Rapport d'installation électrique domestique à basse tension et à très basse tension

Référence: 004-20260522-01	Date du contrôle: 22/05/2026
Inspecteur: 004

Nom de propriétaire:	Inconnu	Code EAN:	Inconnu
Adresse d'installation:	Henry Dunantlaan 54 bus 2, 1140 - Evere	Numéro compteur(s):	68445508S2
		Gestionnaire de réseau de distribution:	Sibelga
Date de mise en service de l'installation:	☐ Avant le 01/10/1981 ☒ Entre le 01/10/1981 et 01/06/2020 ☐ Depuis le 01/06/2020		
Type d'installation:	☒ Unité résidentielle ☐ Installation PV ☐ Batterie ☐ Borne de recharge

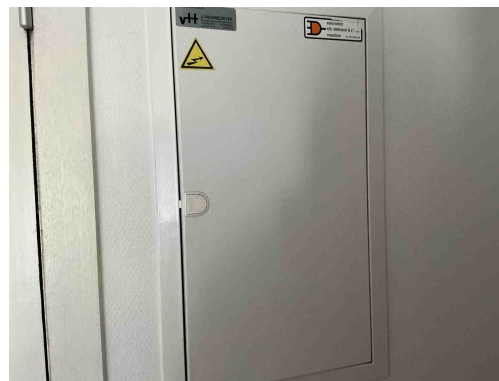
S32 - Toutes les données obligatoires ne figurent pas sur le schéma unifilaire. (Livre 1 : 3.1.2.2)
Remarque: E.a. mode de pose, tension d'alimentation, type de câble,..

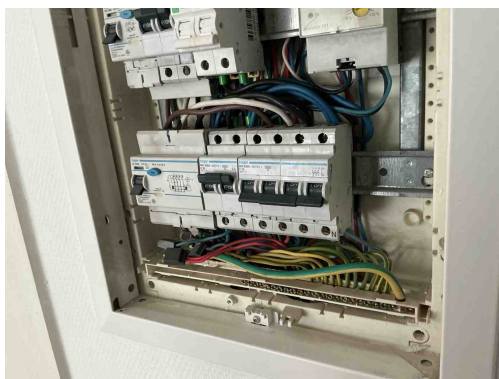
B17 - La tension d'alimentation n'est pas indiquée sur chaque tableau. (Livre 1 : 3.1.3.3)
Remarque: E.a. tableau 1

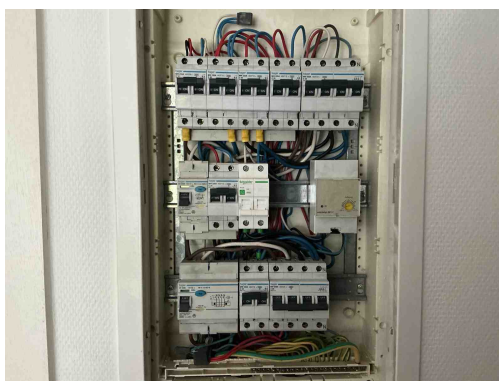
I01 - La valeur de la résistance d'isolement par circuit est inférieure à 0,50 M Ω (1000 $\times$ Utest). (Livre 1 : 6.4.5.1)
Remarque: E.a. disjoncteur 4p C20 derrière rangé
